Oggetto: [ID_VIP: 7792] SASSARI (SS) – Progetto per la realizzazione di un nuovo impianto fotovoltaico della potenza pari a 48,30 MW, unito alle relative opere di connessione alla RTN.

Proponente: INE Cugulargiu S.r.l.

Parere tecnico istruttorio della Soprintendenza speciale per il Piano nazionale di ripresa e resilienza.

Immagine tratta dalla VPIA (cfr.pag.16)

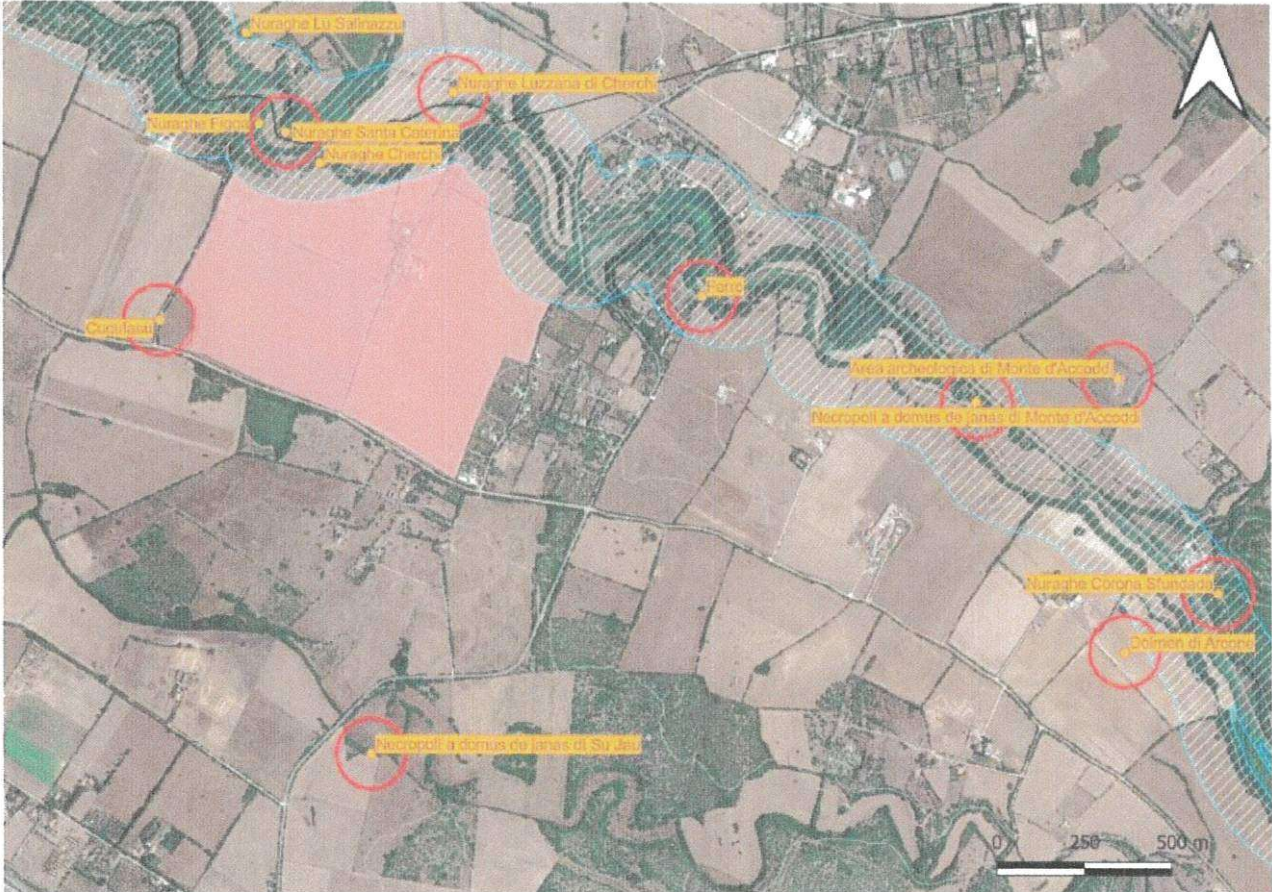
CONSIDERATO che dal quadro vincolistico sopra riportato, emerge che l'area dell'impianto è tangente, tra l'altro, a quella dichiarata di interesse culturale del *Nuraghe Cuguraggiu* e alle aree a rischio archeologico del *Nuraghe La Figga- Cugulasu* e *Nuraghe Cherchi*. Il cavidotto attraversa inoltre i perimetri di tutela integrale e condizionata della Necropoli a *Domus de Janas di Oredda* e del Sito di *Su Jau*. A breve distanza dal tracciato del cavidotto, o addirittura tangenti a questo sono posti il *Nuraghe Sa Bosa*, il sito di *Zunchini* e i nuraghi *Nidu e Goivu o La Viddazza e Gianna de Mare*.

*Elaborazione SSPNRR – Art. 20 D.Lgs.199/2021 – Aree non idonee
In particolare interferenza con il Nuraghe Cuguraggiu e Strutture romane Funtana Cherchi*

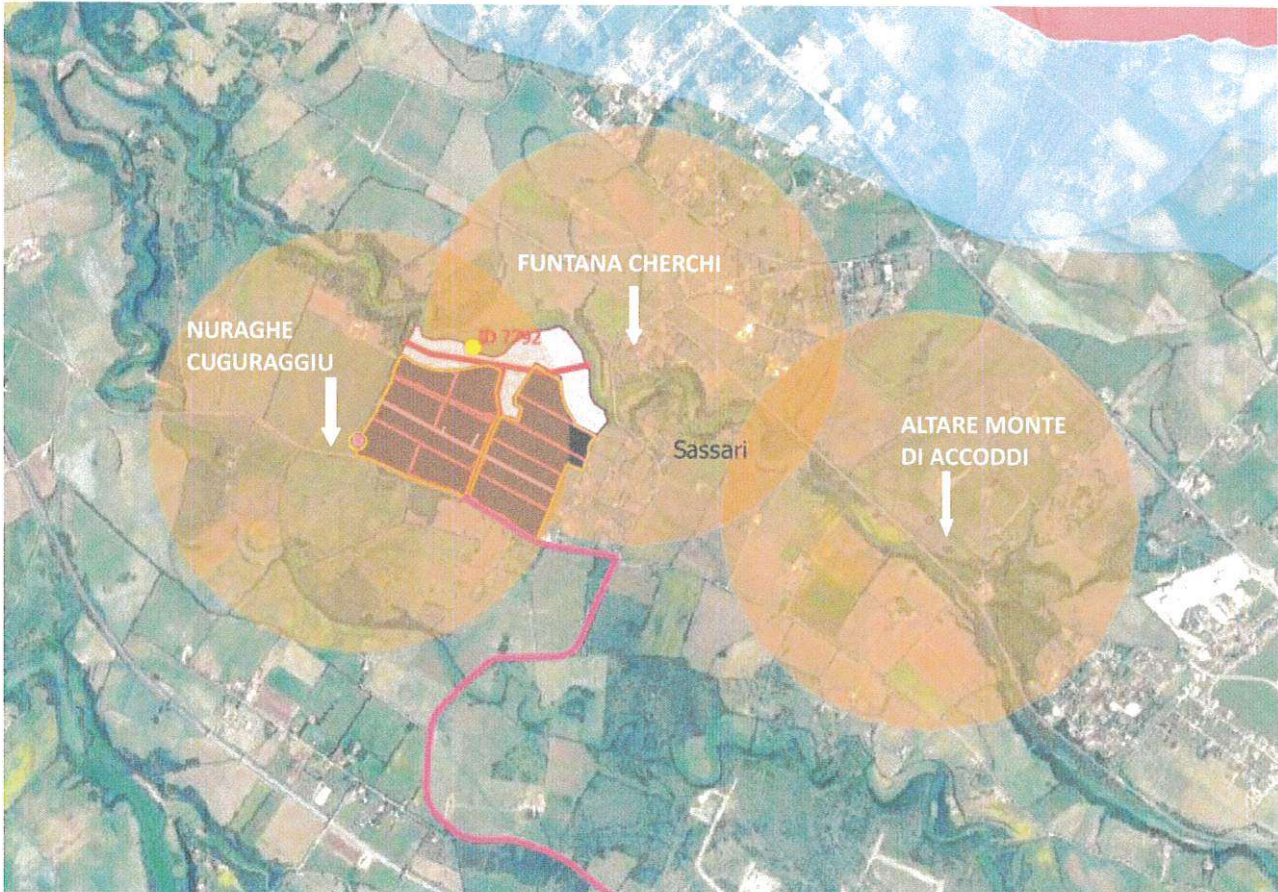
CONSIDERATO che ai sensi dell'art. 20 comma 8 lettera c-quater del D.lgs. 199/2021, l'area di impianto risulta interferire con la fascia di rispetto di un chilometro dei beni sottoposti a tutela ai sensi della Parte II, e pertanto non ricompresa tra quelle da considerarsi idonee per la realizzazione di impianti FER; in particolare sono prossimi all'area di progetto il *Nuraghe Ine Cuguraggiu*, sottoposto a vincolo diretto con D.M. 09/08/1988 e le *Strutture romane Funtana Cherchi*, sottoposte a vincolo diretto con D.M. 18/01/1082 e a vincolo indiretto con D.M. 15/10/1984.

PRESO ATTO delle integrazioni formulate dal Proponente con le quali ha provveduto a rimodulare la disposizione dei pannelli fotovoltaici stante la prossimità dell'impianto alla fascia di tutela condizionata del Nuraghe Cugulasu/Cuguraggiu e che tuttavia, tale rimodulazione non è comunque sufficiente, considerato che l'area di impianto ricade comunque nel *buffer* di un chilometro del predetto bene e pertanto non ricompresa tra quelle da considerarsi idonee.

Figura 7 - Emergenze archeologiche note nell'area vasta inerente l'impianto fotovoltaico e fascia di tutela ai sensi dell'ex art. 142 del Dls. 42/2004 (base ortofoto)

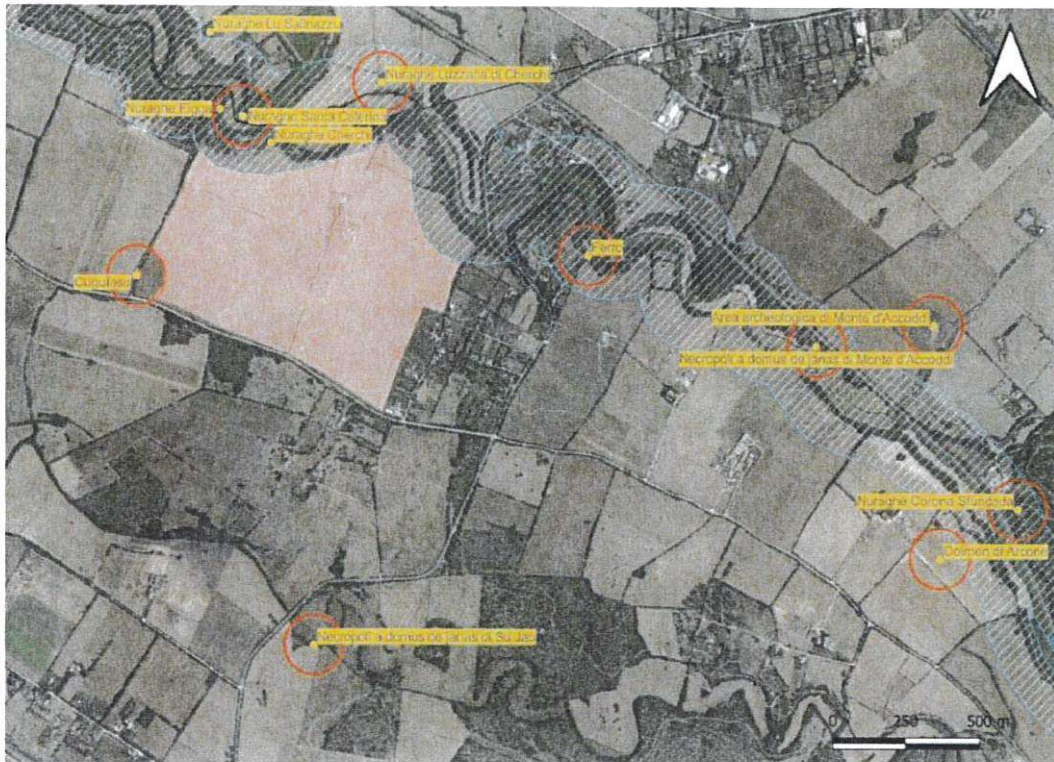
8. si chiede di predisporre la **Relazione di verifica preventiva dell'interesse archeologico** redatta da professionista archeologo di I Fascia, in possesso dei requisiti richiesti in base al DM 244/2019 del Ministero per i Beni e le Attività Culturali, "*Regolamento concernente la procedura per la formazione degli elenchi nazionali di archeologi, archivisti, bibliotecari, demotnoantropologi, antropologi fisici, esperti di diagnostica e di scienza e tecnologia applicate ai beni culturali e storici dell'arte, in possesso dei requisiti individuati ai sensi della Legge 22 luglio 2014, n. 110 Modifica al codice dei beni culturali e del paesaggio, di cui al decreto legislativo n. 42 del 2004, in materia di professionisti dei beni culturali, e istituzione di elenchi nazionali dei suddetti professionisti*", che dovrà prendere in considerazione tutte le lavorazioni in progetto e il relativo impatto sul patrimonio archeologico. Si raccomanda di riportare nella cartografia allegata non solo gli elementi puntuali, ma anche gli areali

con dichiarazione di particolare interesse archeologico, nonché le aree delimitate nel PUC (primo e secondo perimetro);
